Impianto Pilota Geotermico denominato Torre Alfina

Istruttoria di VIA - Integrazioni

**Controdeduzioni alle osservazioni pervenute
dopo la pubblicazione dell'istanza di VIA**

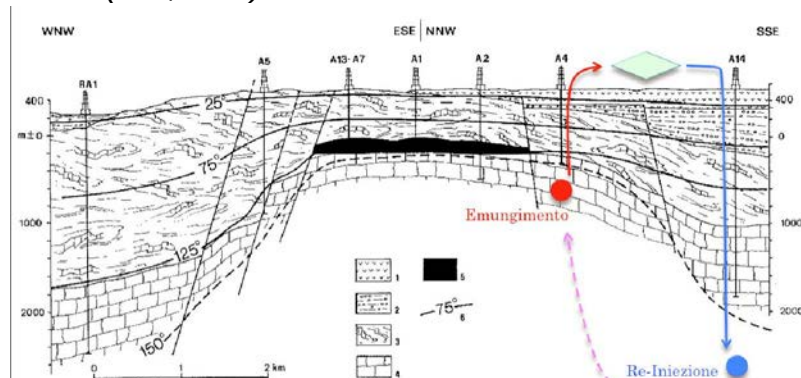
Tale fenomeno è generalmente associato alla riduzione della pressione del sottosuolo e può esprimersi con valori particolarmente significativi. Nell'area di Larderello, con serbatoio geologicamente simile all'Alfina, sono stati registrati valori di 2-2,5 cm anno di abbassamento (fonte SIA). Secondo lo studio di impatto ambientale (Allegato D) tale rischio nell'area di Castel Giorgio è limitato in quanto "...La variazione di pressione che si verifica nei pozzi reiniettori è stimata in 8÷9 bar. Analogamente, per i pozzi produttori, si registra una riduzione che è stimata a 7÷8 bar....". Tali valori rappresentano circa il 30% delle pressioni re-iniettate in altri impianti. Non è chiaro come siano stati calcolati tali valori. Sembrerebbe, dal Progetto Definitivo, che i dati del modello geotermico siano stati desunti dai valori di pressione delle stimolazioni ENEL degli anni 1977 ed assunti come riferimento per le presenti elaborazioni.

Considerata la similarità geologica con il serbatoio di Larderello, come citato nel SIA e gli effetti in questo, una previsione di scenario sugli impatti attesi nel dominio dello spazio nell'area di Castel Giorgio sembrerebbe opportuna. Anche in relazione al fatto che il prelievo avviene a circa 1.000 m di profondità e la reiniezione a circa 2.300 m di profondità, a distanze che vanno da 1 a 2 km di distanza tra i vari pozzi di prelievo rispetto al polo di reiniezione. In conseguenza non è evidente che si possa sicuramente ripristinare l'equilibrio delle pressioni idrauliche nell'intero bacino. I modelli presentati, evidenziano una permeabilità costante ed omogenea (elemento di elevata criticità in queste zone) stimata in 10 mD, facendo ipotizzare un tempo di trasferimento dei fluidi dal polo di re-iniezione all'area di prelievo e quindi di ripristino delle condizioni idrauliche iniziali, di circa 6 mesi. E' ovvio che, a regime, tali tempi dovrebbero annullarsi, sempre in condizioni geologiche isotrope ed omogenee. L'importanza della valutazione geografica degli impatti è comunque importante ed attualmente mancante; solo per citare un esempio, nel bacino di Wairakei (Nuova Zelanda), importanti fenomeni di subsidenza si localizzarono nel solo intorno di 1 km dal solo pozzo di prelievo (Allis, 2000)

L'osservazione, peraltro identica a quella di pari contenuto presentata nella procedura VIA del progetto Castel Giorgio, non tiene conto della documentazione tecnica contenuta nello SIA e nei relativi allegati. In effetti l'Allegato F-Subsidenza dello SIA, pur citato nell'osservazione anche se riferito all'Allegato D di Castel Giorgio,, contiene una descrizione accurata dei fenomeni di subsidenza registrati nei principali campi geotermici del mondo, da quelli italiani (Larderello, Travale-Radicondoli, M. Amiata) a quelli di The Geysers-USA, Wairakei-Nuova Zelanda, Cerro Prieto-Messico.

In questo allegato, viene anche spiegato che la causa della subsidenza molto localizzata registrata a Wairakei (citata nell'osservazione) è dovuta a condizioni geologiche molto particolari (compattazione di un livello lacustre di argilla ad alta porosità posta al di sopra di un'emergenza termale) che non possono trovarsi nella zona di Castel Giorgio e Torre Alfina.

Viene inoltre spiegato che in tutti i casi citati, per i quali viene riportata la bibliografia degli studi scientifici specifici realizzati da esperti di livello internazionale, la subsidenza è attribuita a diminuzioni di pressione nel serbatoio, dovute al fatto che per molti anni non vi è stata alcuna reiniezione del fluido estratto e che quando questa è infine iniziata, ha rappresentato sempre una frazione modesta della quantità di fluido estratto.

Nel progetto Torre Alfina è prevista invece la reiniezione totale del fluido estratto nello stesso serbatoio geotermico.
